Bemærkninger til høringssvarene i forbindelse med godkendelse af  
seismisk 3D-undersøgelse, Sydgrønland, Capricorn Greenland  
Exploration 1 Ltd

22-07-2011

## Resumé af høringsvar - NERI

Farfield signature : 4135H\_\_080\_2000\_080

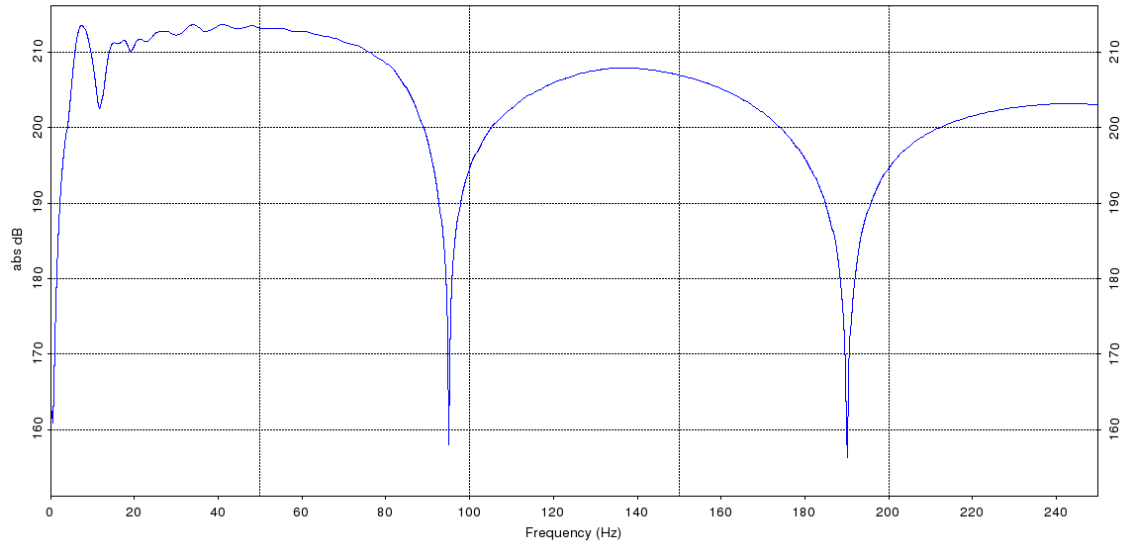
| Ref | Danmarks Miljøundersøgelses bemærkninger   | Capricorns/RPS Energys svar  | Ændring til VVM hvis relevant         |
|-----|--|--|---------------------------------------|
| N19 | <p><b>Side 24</b> <i>Figur 5.7 og Tabel 5.4 sammenligner undervandslydniveauer fra forskellige offshorekilder. Det højeste lydniveau som genereres under en seismisk undersøgelse anslås til at være 261 dB re 1 µPa @1 m fra lydkanonen, mens lydfrekvenserne varierer fra 3 til 128 Hz (Tabel 5.2).</i></p> <p>Der findes også energi, som overstiger 128 Hz. Påstanden giver ikke mening uden henvisning til hvor megen energi der anvendes til at definere frekvensindholdet. Et frekvensspektrum ville være godt.</p> | <p>Lydkildens udgangskriterier anføres normalt med reference til trykniveauer som bar ved tryk på 1 m, og danner indgangen samt målt svar - hørbar energi måles ikke.</p> <p>Det maksimale frekvensindhold for dybdeseismisk undersøgelse er på 128 Hz og kvantificerer normalt udgang og frekvens over 0-128 Hz området. Det er også almindeligt af kvantificere udgangen over området som det er bestemt af optagefiltrene, normalt i størrelsen 3-200Hz (afhængig af filtrenes justering). (Se vedlagte spektraldiagram med åbne filtre).</p> | Tilføjet frekvensspektrum (Figur 5.9) |

| Ref  | Grønlands Naturinstitut   | Capricorns/RPS Energys svar   | Ændring til VVM hvis relevant |
|------|---|---|-------------------------------|
| GI6  | Figur 5.7: Ser ud som en relevant figur, men det er ikke muligt at læse akserne.  | Beskrevet i titlen.   | Ingen                         |

| Ref. | Bemærkning   | Svar   | Ændring til VVM hvis relevant  |
|------|--|--|--|
| ICC6 | Figur 5.7: Man kan ikke læse y-aksens definition.  | Y-aksens definition er »Normaliseret amplitude«. Grafen er blevet forstørret i teksten.                                    | Forstørret figur 5.7.  |
